改善箇所説明図

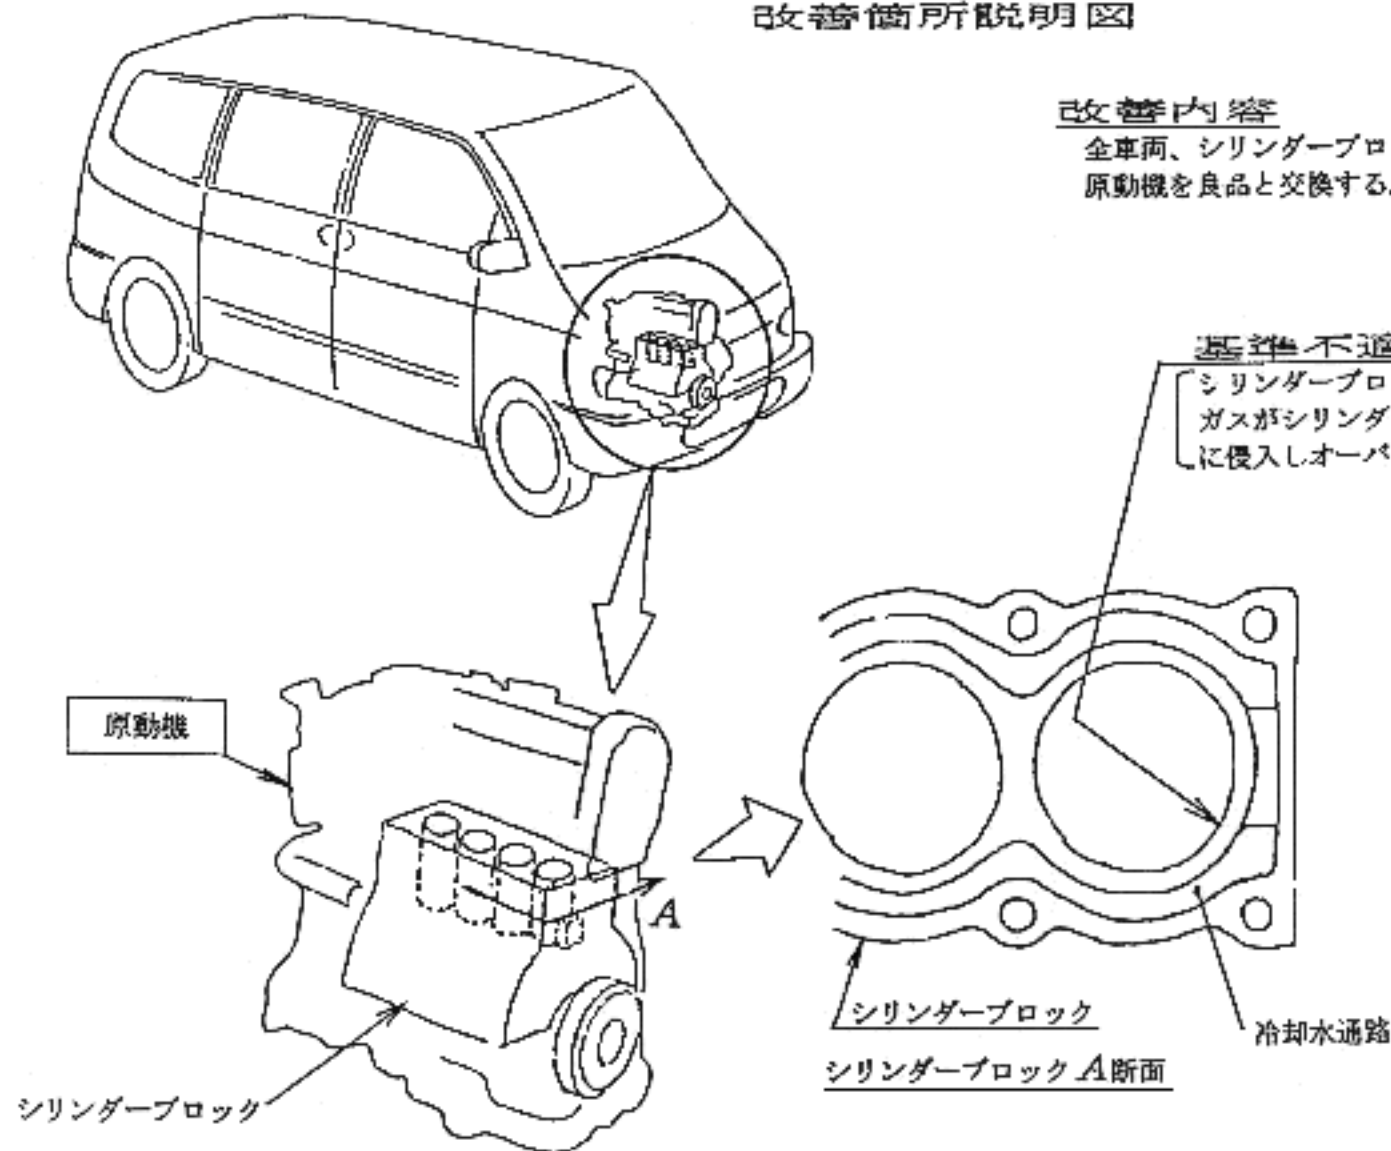
基準不適合発生箇所

シリンダーブロックに亀裂が発生し、燃焼ガスがシリンダーブロック内の冷却水通路に侵入しオーバーヒートに至るおそれがある。

改善内容

全車両、シリンダーブロックを点検し、鑄造不良のものは原動機を良品と交換する。

識別：黄色のペンキをモデルナンバープレート横に塗布する。
